I. UZGODNIENIA

**Dotyczy: wydania opinii do wniosku o zezwoleniu na realizację inwestycji drogowej pn.:
„Budowa drogi gminnej – kolonia Ożar”.**

Objekt: Budowa drogi gminnej - kolonia Ożar

Dotyczy: wniosku znak: LCP-MJ-31/02/20 z dnia 26.02.2020 r. w sprawie uzgodnienia dokumentacji pn.: „Przebudowa drogi gminnej – kolonia Ożar” w zakresie przebudowy skrzyżowania drogi gminnej z drogą powiatową nr 2152Z na działce nr 163 obr. Ożar, gmina Barlinek. Włączenie uwzględnia przebudowę drogi powiatowej zgodnie z projektem „Przebudowa z drogi powiatowej nr 2152Z na odcinku Barlinek – Ożar” wykonany przez firmę RAMIKO.

Temat rys.: Plan sytuacyjny

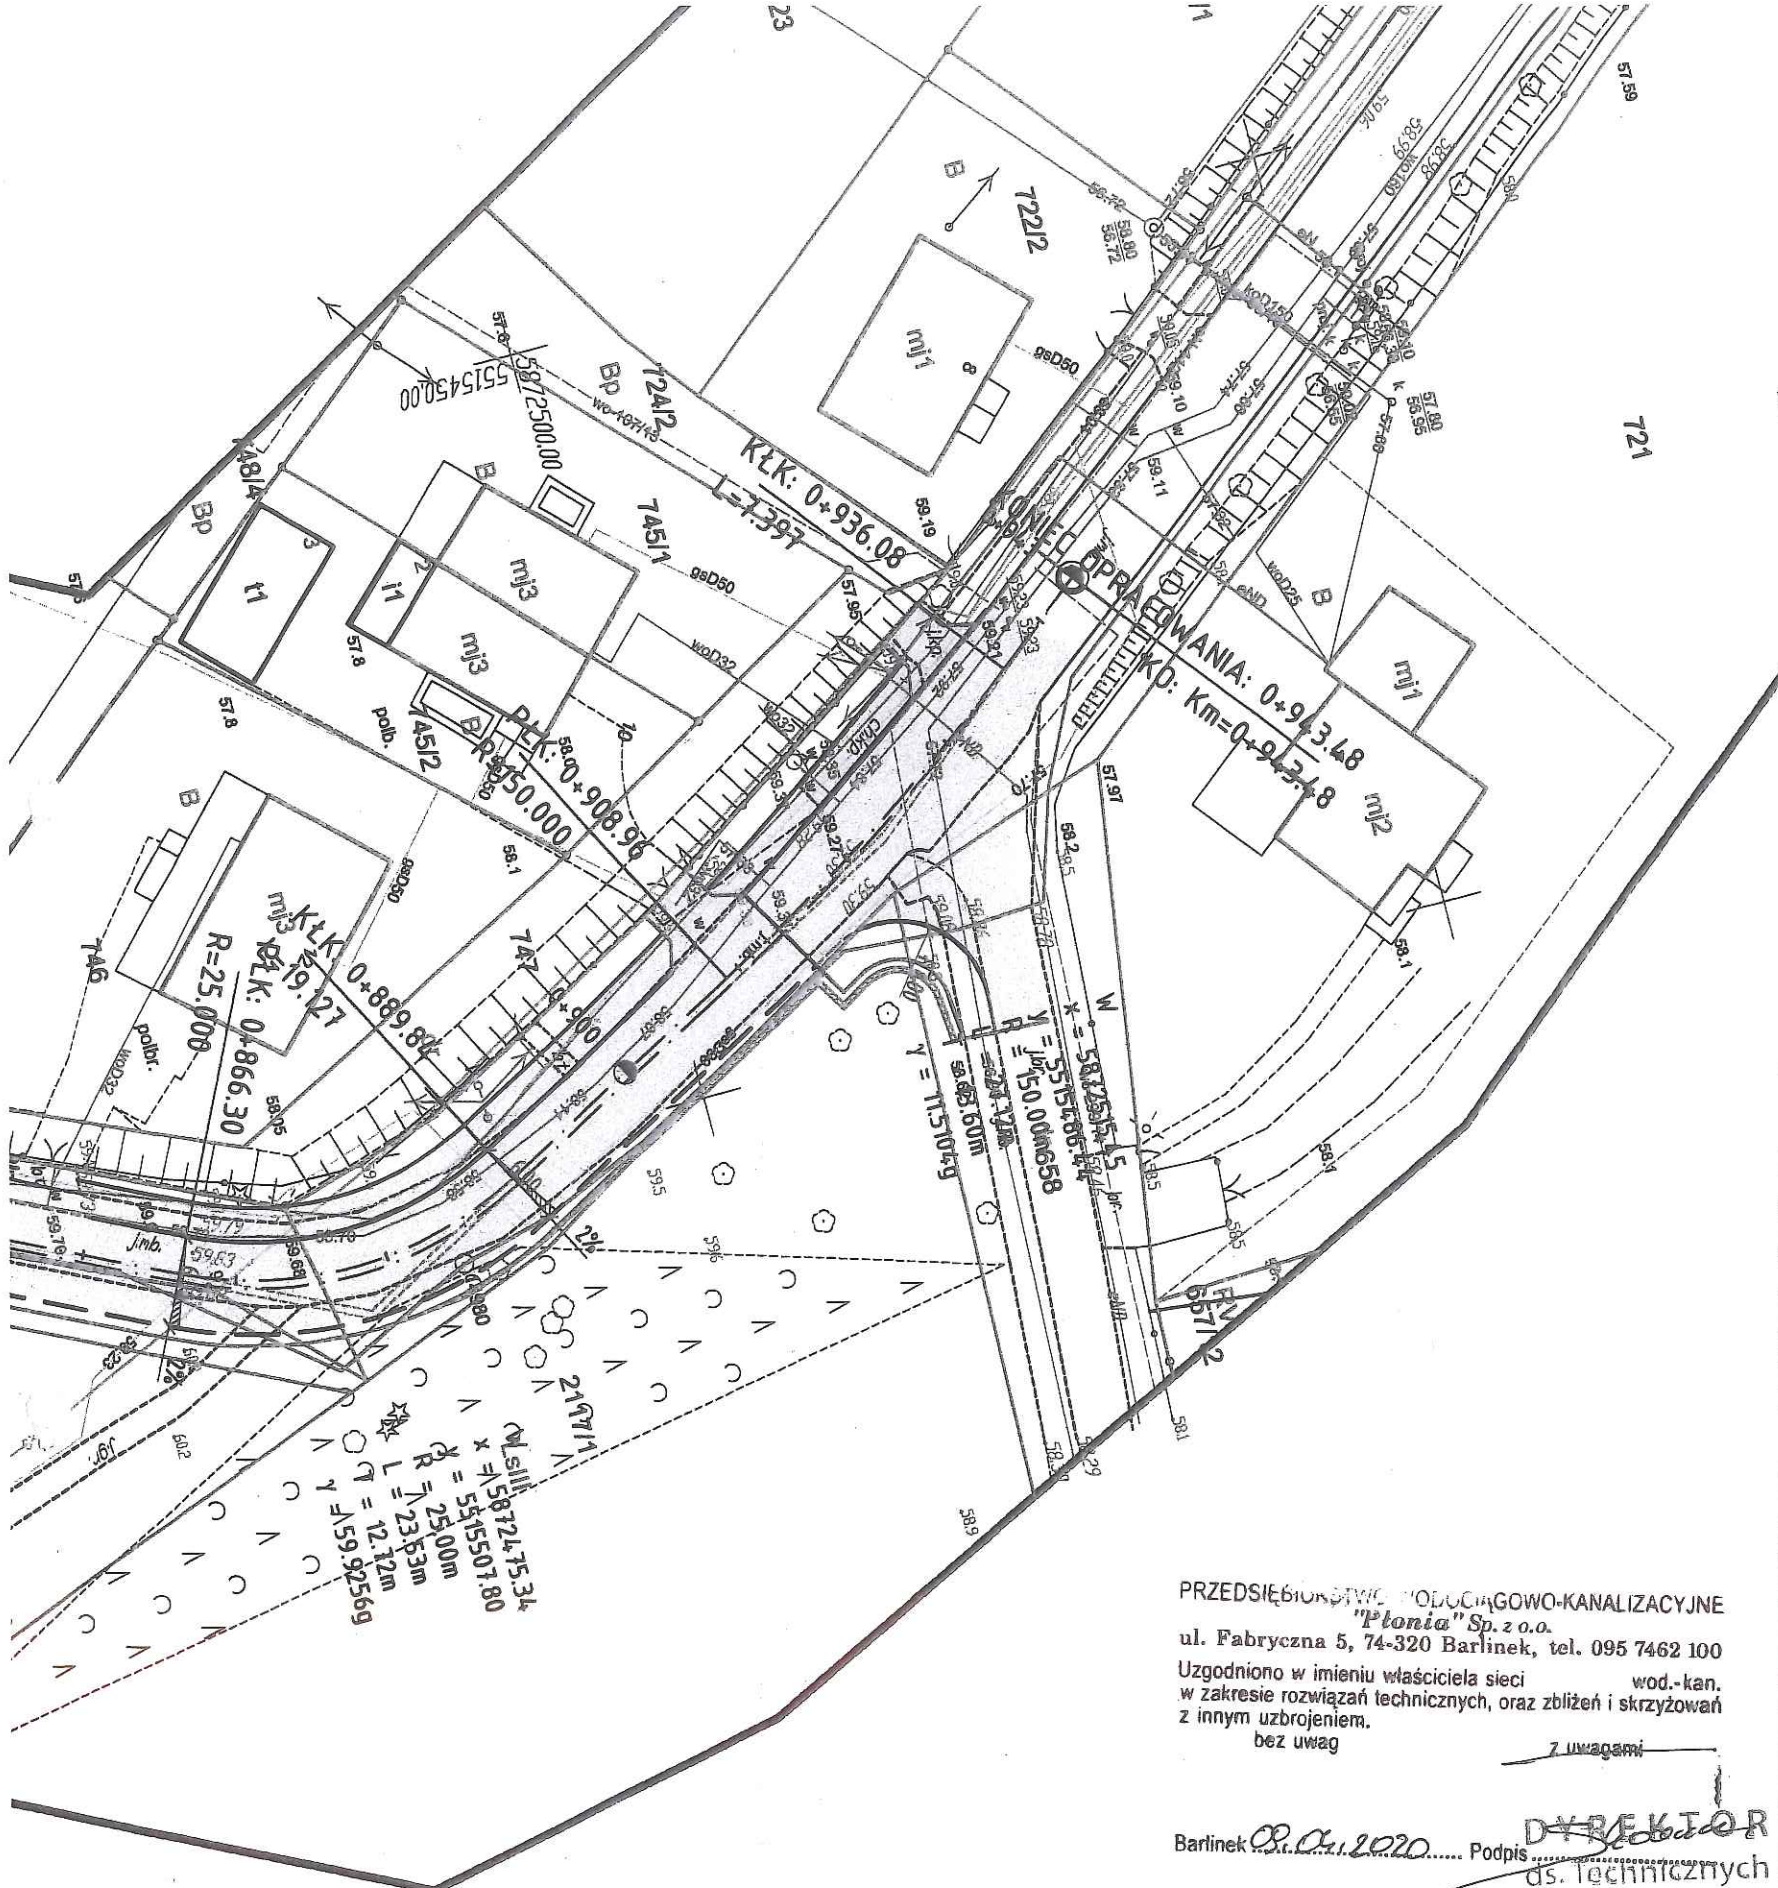
PRZEDSIĘBIORSTWO WODOCIĄGOWO-KANALIZACYJNE
"Płonia" Sp. z o.o.
ul. Fabryczna 5, 74-320 Barlinek, tel. 095 7462 100
Uzgodniono w imieniu właściciela sieci wod.-kan.
w zakresie rozwiązań technicznych, oraz zbliżeń i skrzyżowań
z innym uzbrojeniem,
bez uwag

Mapa przedstawiająca proponowany przebieg drogi, z zaznaczonym terenem niezbędnym dla obiektów budowlanych, oraz istniejące uzbrojenie terenu

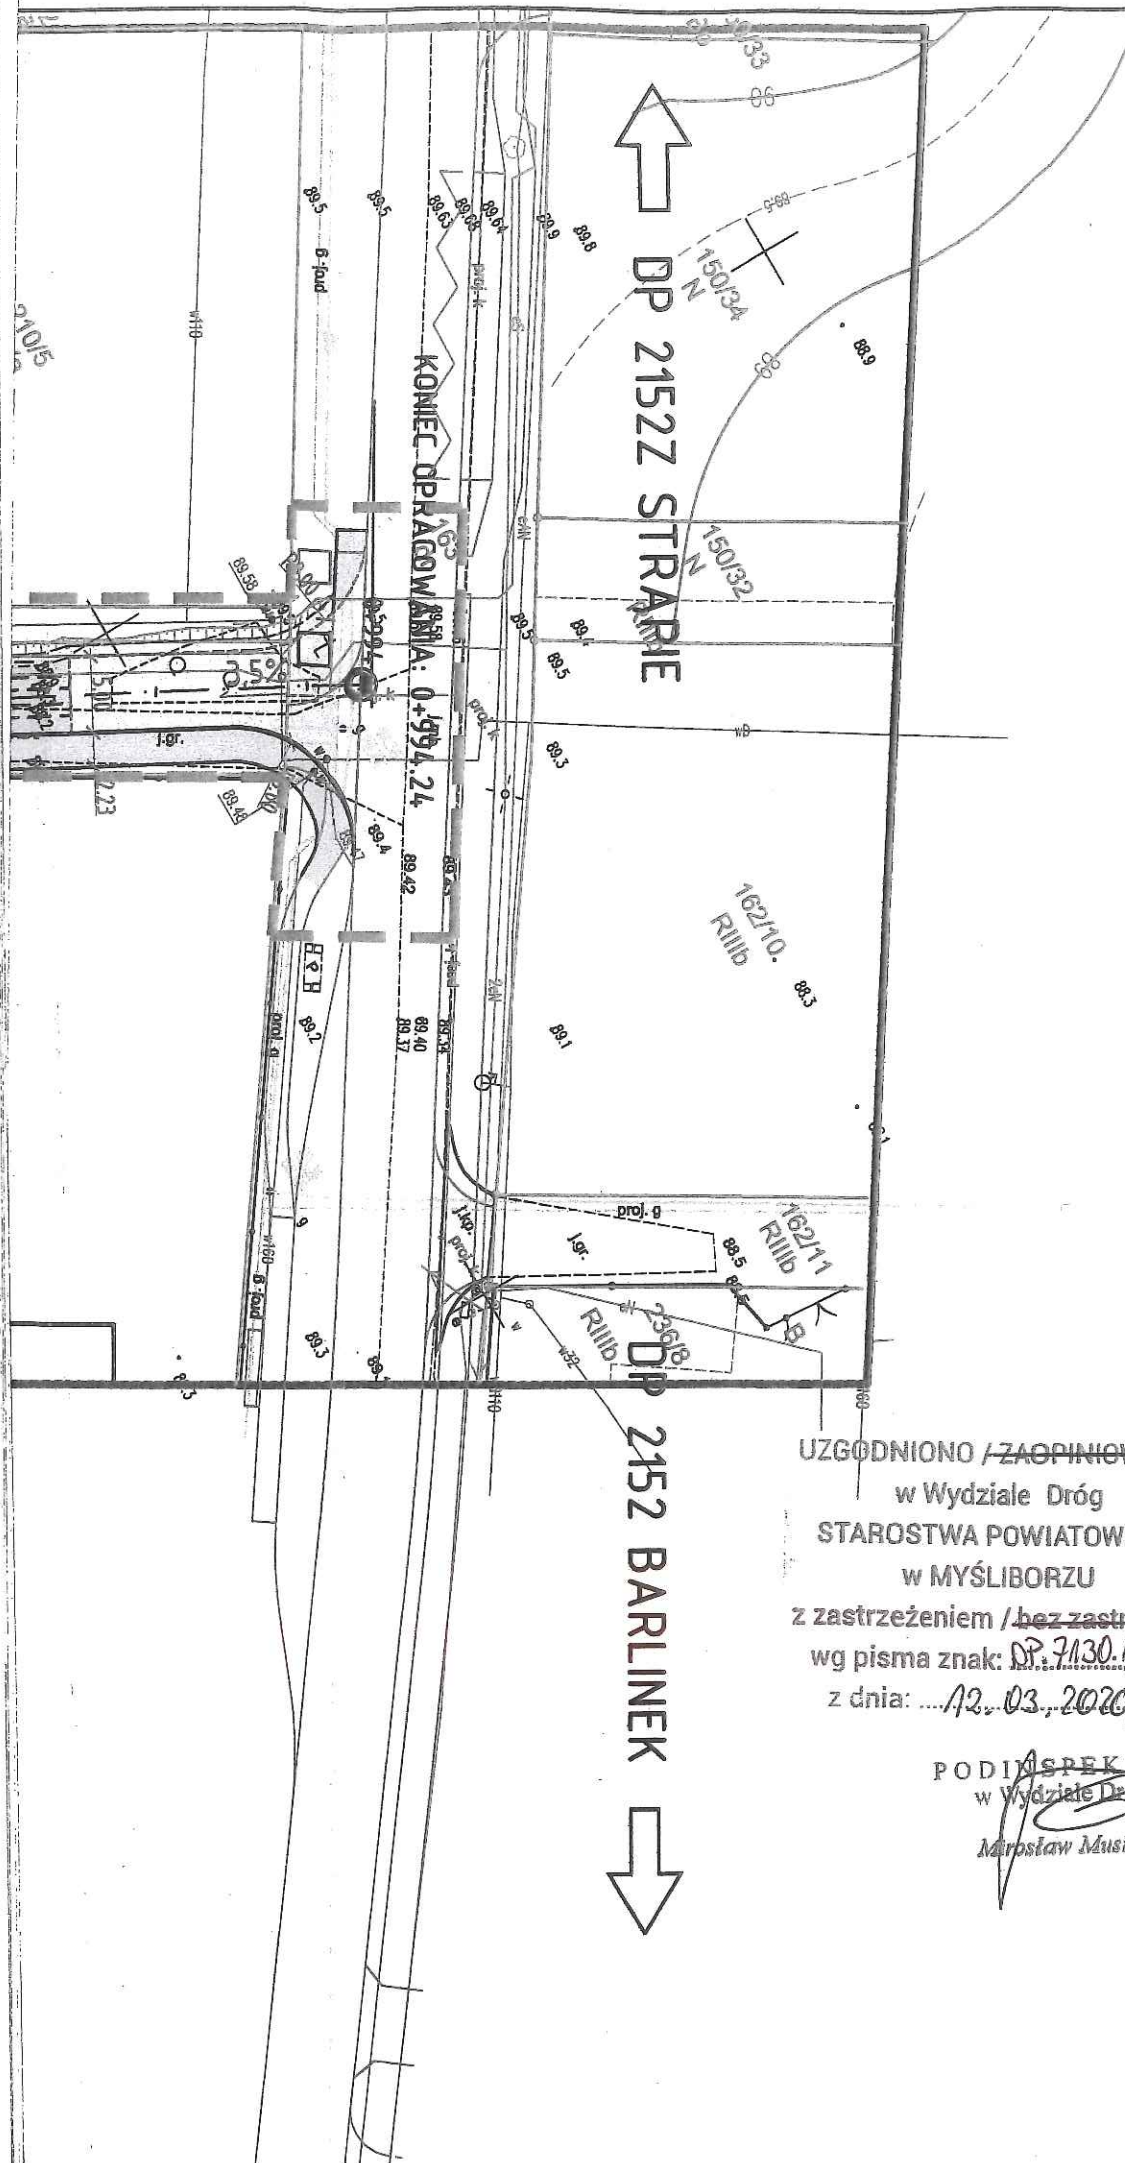
UZGODNIONO / ZAOPINIOWANO
w Wydziale Dróg
STAROSTWA POWIATOWEGO
w MYŚLIBORZU
z zastrzeżeniem / bez zastrzeżeń
wg pisma znak: DP.7130.1.39.2020.11/14
z dnia: 12.03.2020.
